# **CARACTÉRISATION PEDOLOGIQUE PARTIELLE DU TRACE DE LA VOIE DE CONTOURNEMENT DE ST DENIS DE L'HOTEL ET SON ÉCHAPPATOIRE PAR LE PONT DE MARDIE ET LE SUD DE LA LOIRE**

*INVESTIGATION DE TERRAIN ET IDENTIFICATION DES SOLS,  
ENJEUX LIÉS A LA PRÉSERVATION DES ZONES HUMIDES*

*Ce mémoire répond à une demande formulée par les associations regroupées au sein du « Village de Loire »*

Décembre 2019

SITE DE « le bois de Latingy »

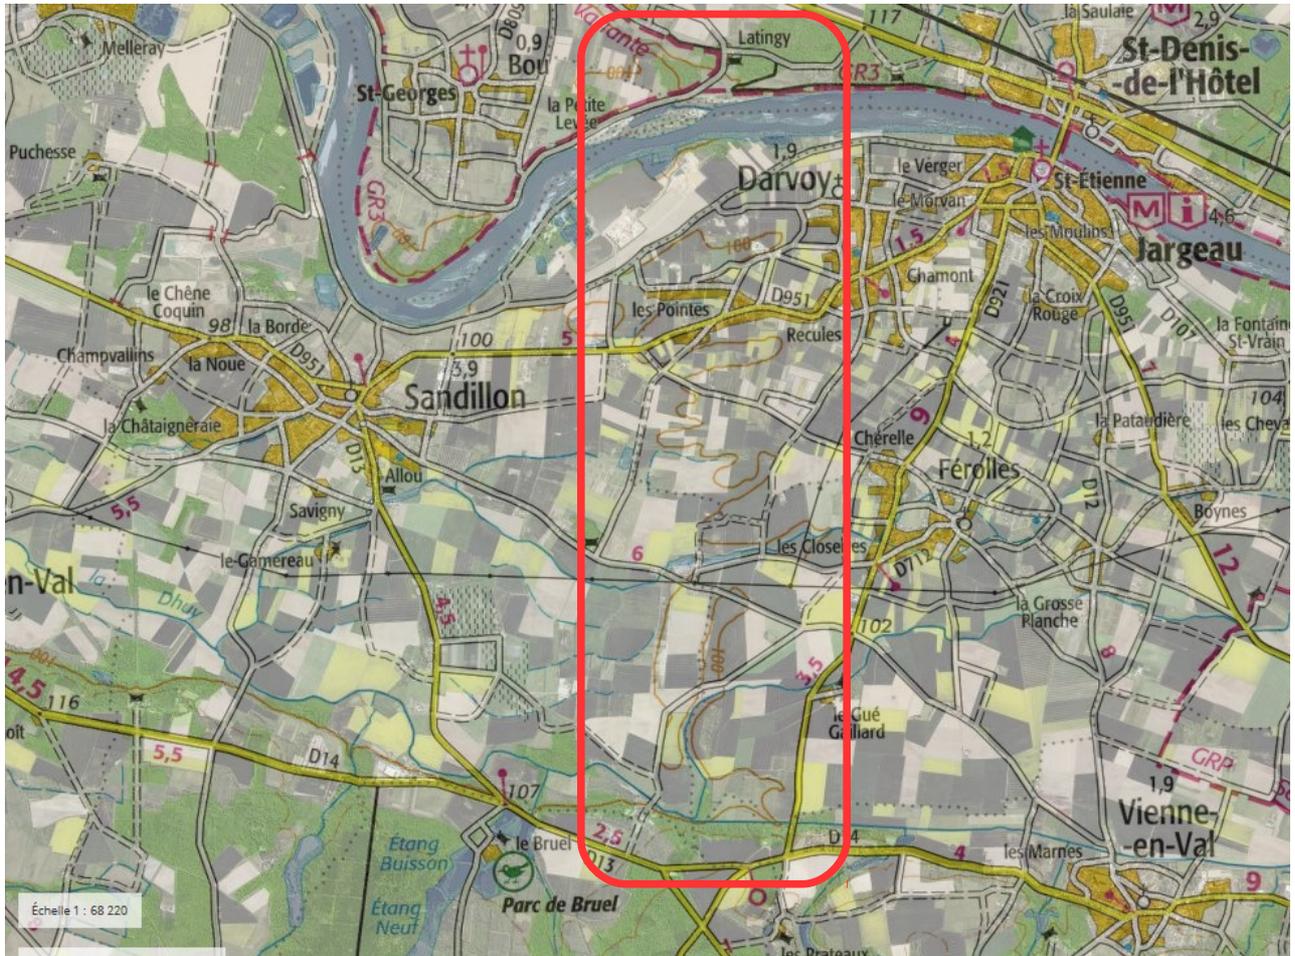
Ces types de sol et l'intensité d'hydromorphie qui les caractérisent identifient une zone humide

**Le projet routier va compromettre les fonctions d'épuration (vis à vis des eaux chargées de nitrates et de pesticides infiltrées depuis le plateau amont) ainsi que de régulateur de flux assurées par cette Zone humide de 11ha.**

## SITE DE LA « la vallée du Dhuy »

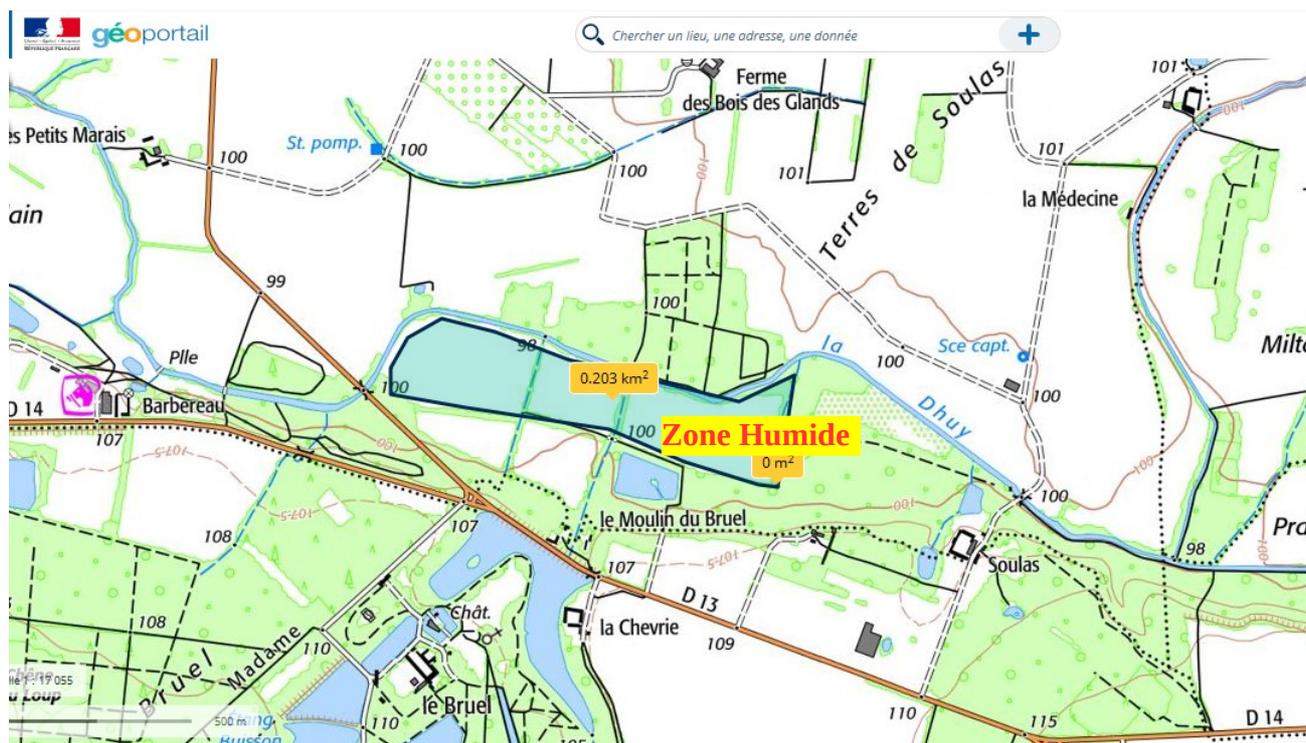
Ces types de sol et l'intensité de l'hydromorphie qui les caractérise identifient une Zone Humide.

**Le projet routier va détruire cette zone humide (surface totale 20 ha) et supprimer sa fonction de zone d'expansion naturelle des crues et le réservoir de biodiversité qu'elle héberge.**
